INFO TECHNIQUE

Montage avec courroie multi-stries élastique

La poulie de tension 531 0503 10 n'est plus nécessaire

Moteur : F1AE

Fig.1: Entraînement des accessoires jusqu'au numéro moteur 0113089 avec galet tendeur

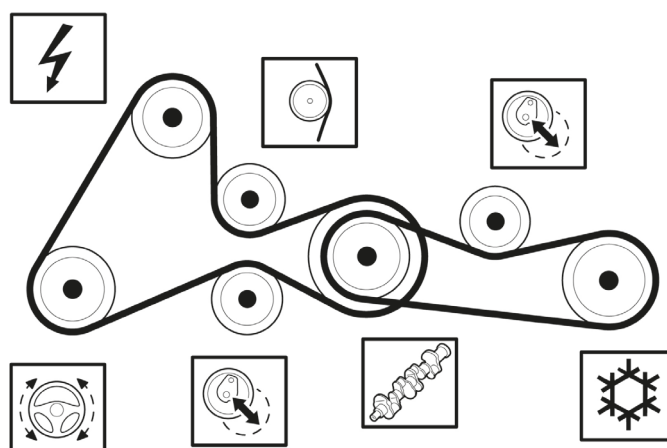
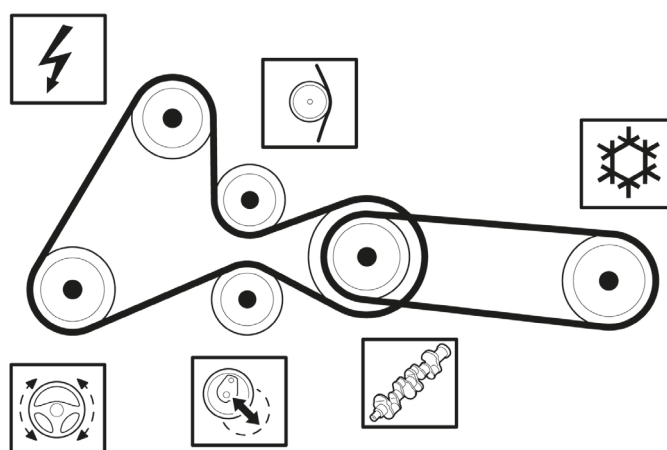
Pour l'entraînement du compresseur de climatisation, les constructeurs automobiles mentionnés ci-dessus utilisent à partir du numéro de moteur 0113090 une courroie multi-stries élastique. De ce fait, le galet tendeur indispensable pour les courroies multi-stries traditionnelles est supprimé.

Dans le cadre d'une inspection, les moteurs jusqu'au numéro 0113089 peuvent eux aussi être équipés de la courroie multi-stries élastique FB4EPK903. Dans ce cas-là aussi, le galet tendeur devient de la même manière inutile.

La courroie multi-stries élastique répond parfaitement aux exigences techniques et peut être également utilisée sans réserve pour les moteurs jusqu'au numéro 0113089. Il ne faut en aucun cas monter de galet tendeur quand on installe une courroie multi-stries élastique.
